Oggetto: Parco Eolico denominato "Eolico Brindisi Santa Teresa" da realizzare nel territorio comunale di Brindisi, con potenza complessiva pari a 34,45 MW. [ID_VIP: 3689] Istanza di VIA ex art. 23 del D.lgs. n. 152/2006 e ss. mm. ii. Proponente: Tozzi Green S.p.a.

N. **796** del 22/05/2018 del Registro delle Deliberazioni

OGGETTO: D.lgs. 152/2006 e ssmmii, L.R. 11/2001 e ssmmii, DGR n.1302/2012 – Procedura di VIA di competenza Statale relativa ad un parco eolico “Brindisi Santa Teresa”, con potenza complessiva pari a 34,45 MW da realizzare nel territorio comunale di Brindisi. Proponente: Tozzi Green Spa Istanza di VIA ex art. 23 del D.lgs. n. 152/2006 e ssmm ii. Parere Regione Puglia ex art. 30 del D.lgs. 152/2006 e ssmmii

Oggetto: procedimento di valutazione di impatto ambientale ex art. 23 del D. Lgs. 152/2006 e ss.mm.ii. relativa al progetto del parco eolico denominato "Eolico Brindisi Santa Teresa" sito nel territorio comunale di Brindisi della potenza complessiva pari a 34.5 MW – Proponente: Tozzi Green S.p.A.)

Fig. 5 – Componenti dei valori percettivi PPTR

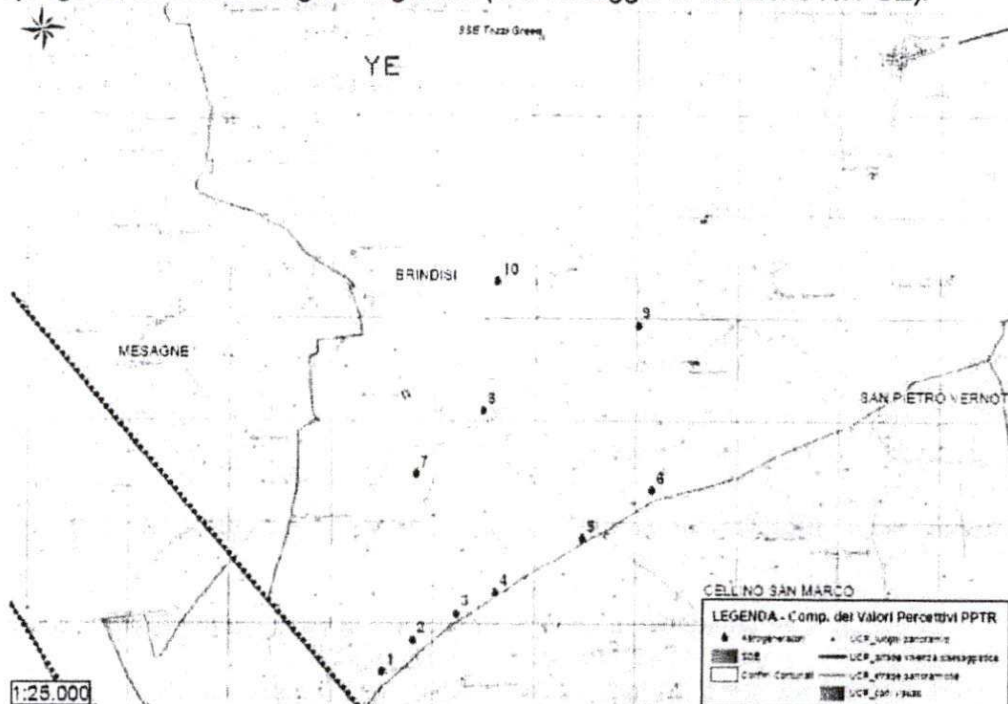
Sono inoltre presenti delle strade a valenza paesaggistica, nelle immediate vicinanze dell'impianto eolico in progetto, visibili nella figura seguente (con tratteggio in direzione NW-SE).

Fig. 6 - Reticoli della Carta Idrogeomorfologica regionale (l'area di intervento è individuata dal rettangolo)

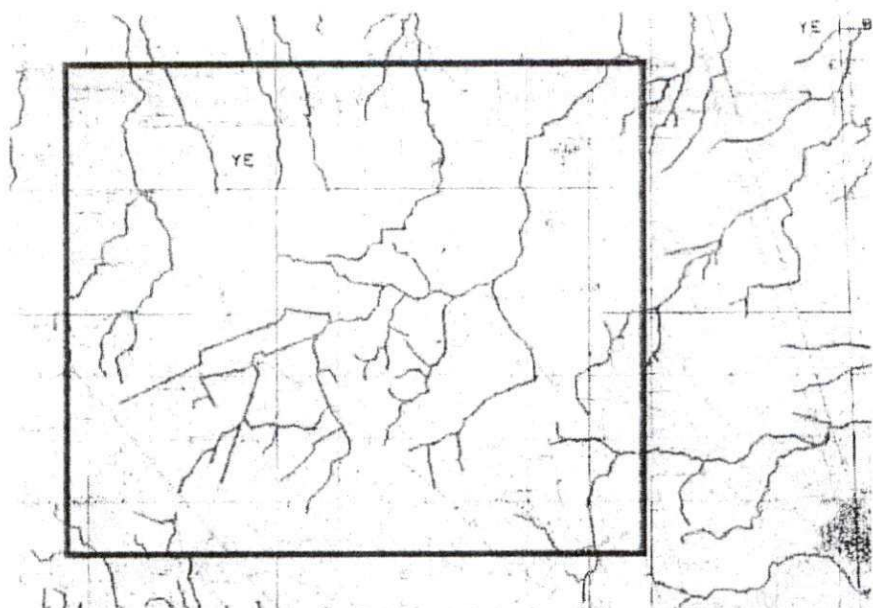
L'area di intervento non ricade in aree di pericolosità idraulica o geomorfologica. È stata inoltre indagata la Carta idrogeomorfologica regionale e si individuano una serie di interferenze con corsi d'acqua episodici, questi ultimi visibili nella immagine seguente.

Fig. 7 – Interferenze rilevate tra il cavidotto MT in progetto e il reticolo idrografico rilevato

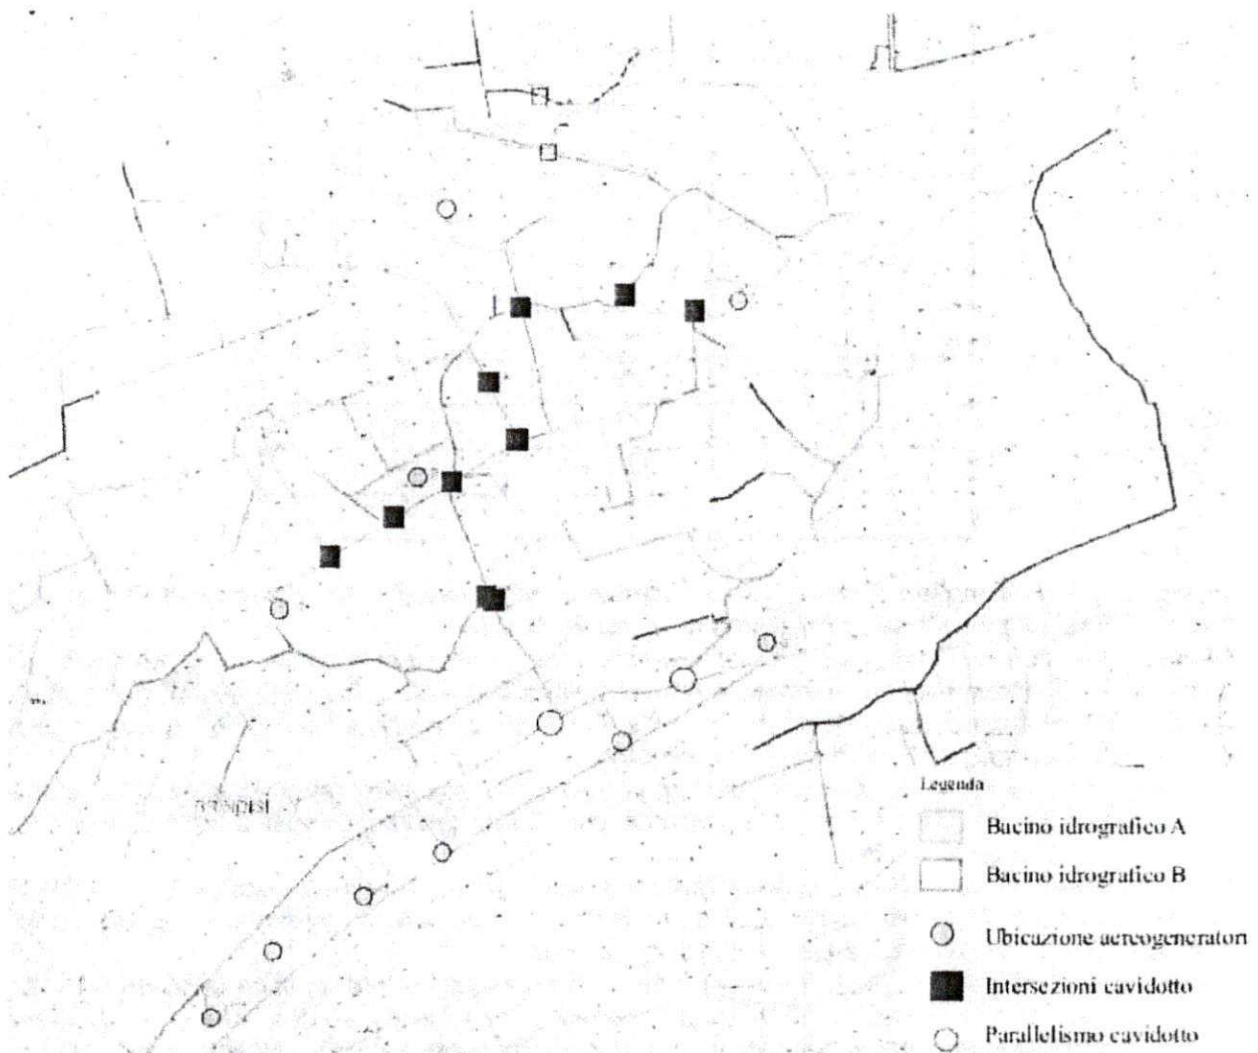
In particolare, il tracciato del cavidotto di collegamento con la sottostazione elettrica, interseca il reticolo idrografico individuato dalla Carta Idrogeomorfologica.

Le interferenze riscontrate sono 12 alle quali si aggiungono due parallelismi tra reticolo e cavidotto e sono riportate nell'immagine seguente.

Ai sensi delle NTA del PAI (artt. 6 e 10), è stato condotto uno studio dei fenomeni erosivi (cfr. relazione idraulica consegnata), al fine di poter ritenere in sicurezza idraulica il cavidotto, per eventi di piena con tempo di ritorno fino a 200 anni (Art.36 delle NTA del PAI).

In merito a tale studio dovrà esprimersi la competente Autorità di Bacino della Puglia, rilevando in questa sede la sua completezza.
